## Beschlussvorlage

Nr.	vom		
2022/0010/1	14. Februar 2022		
Gegenstand			
<b>5. Änderung des Bebauungsplanes für die Ortsabrundung Puchheim-Ort nördlich der Mitterläng- und Schwarzäckerstraße für den Bereich der Laurenzer Grundschule und Sporthalle sowie eine Kindertagesstätte; 10. Änderung des Flächennutzungsplanes im Parallelverfahren</b>			
Beratungsfolge			
Datum	Gremium	Status	Zuständigkeit
22.02.2022	Stadtrat	öffentlich	Entscheidung

1. Vom Ergebnis der frühzeitigen Beteiligung der Öffentlichkeit gem. § 3 Abs. 1 BauGB und der Behördenbeteiligung gem. § 4 Abs. 1 BauGB zur 5. Änderung des Bebauungsplanes Nr. 32 und zur 10. Änderung des Flächennutzungsplanes wird Kenntnis genommen.

### Bäume

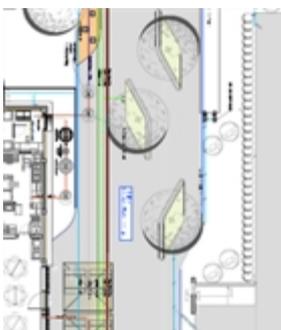
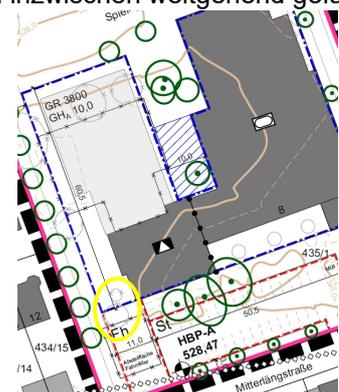
Zwei weitere Bäume zwischen der Laurenzer Sporthalle und dem Erweiterungsbau der Schule (rot umrandet) sollten ursprünglich erhalten werden und sind deshalb im Bebauungsplanentwurf entsprechend dargestellt. Es hat sich allerdings herausgestellt, dass in diesem Bereich der

Baukran aufgestellt werden muss. Daher müssen diese beiden Bäume entfernt werden. Eine Verpflanzung erscheint kaum möglich, da die beiden Bäume sehr nahe beieinanderstehen, so dass die Wurzeln einseitig kurz gekappt werden müssten (Einschätzung durch Fachfirma wird noch eingeholt). Stattdessen sollen zwei Ersatzpflanzungen auf dem Schulgelände erfolgen. Diese sind mit etwas größerem Abstand zueinander auch wieder im Bereich des Pausenhofes vorgesehen.

Die Einschätzung der Fachfirma hat ergeben, dass die Umpflanzung der beiden Bäume zwischen Sporthalle und Schulerweiterung möglich ist. Die Verpflanzung wird gem. Angebot vom 08.02.2022 beauftragt.

#### *Dachbegrünung und PV-Anlagen*

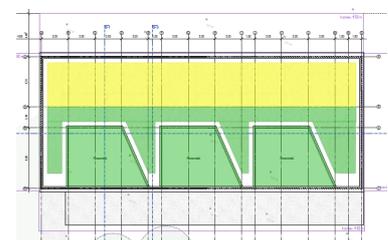
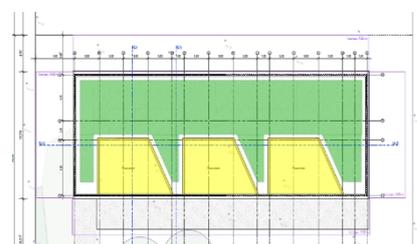
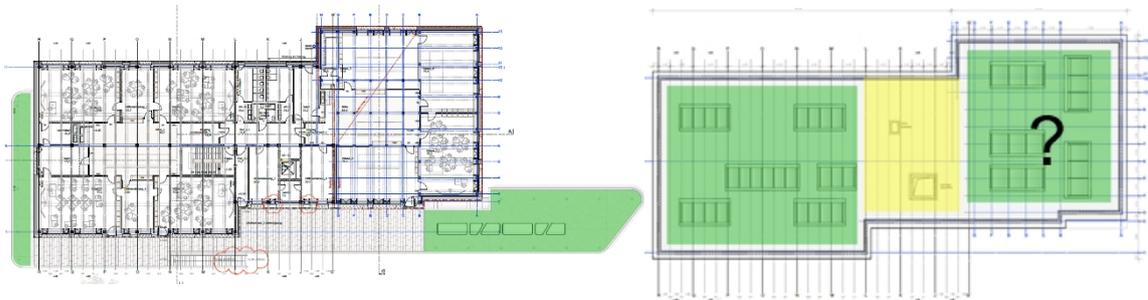
In der Beratung zum Plankonzept im letzten Juni wurde die Frage, ob eine Dachbegrünung beim Kinderhaus festgesetzt werden soll, zurückgestellt, da die Vereinbarkeit mit der Holzmodulbauweise zunächst geprüft werden sollte. Die Dachbegrünung ist möglich und wird vorgesehen. Zunächst war vorgesehen, den Bereich des Flachdachs mit einer Begrünung zu versehen und auf den nach Süden geneigten Dächern der Belichtungsmodule PV-Anlagen anzubringen. Gemäß einer Besprechung mit den Fachplanern am 27.01.2022 wurde nochmals geändert, da die trapezförmigen Pultdachteile (im Bild oben gelb dargestellt) für die PV-Anlagen nicht gut geeignet sind. Allerdings können diese Dächer mit der vorgesehenen relativ flachen Neigung begrünt werden. Damit kann eine vollflächige Begrünung des Daches erfolgen, was der UNB auch besonders wichtig ist. Dies

trägt auch der Lage im vorläufig gesicherten Überschwemmungsgebiet Rechnung, da damit ein Regenwasserrückhalt verbunden ist. PV-Anlagen sollen im nördlichen nicht verschatteten Bereich auf den begrünten Flächen aufgestellt werden. Auf dem Schulgebäude sind Abschnitte mit Begrünung und PV-Anlagen vorgesehen. Bis auf den Bereich der bestehenden PV-Anlagen, die nach der Baumaßnahme wieder montiert werden, sind auf fast allen Dachbereichen einschließlich der Vordächer Dachbegrünungen eingeplant.

Bei der letzten Abstimmung mit den Architekten hat sich herausgestellt, dass die nachträgliche Anlage eines Gründachs auf dem Bestandsgebäude aufgrund der damit verbundenen Lasten (insbes. wegen der Rückhaltung des Regenwassers) wegen der Statik doch noch fraglich ist. Allenfalls wird hier eine Begrünung nur eingeschränkt mit einem System mit reduzierten Lasten möglich sein. Nachfolgende Texte zu diesem Thema wurden entsprechend angepasst.
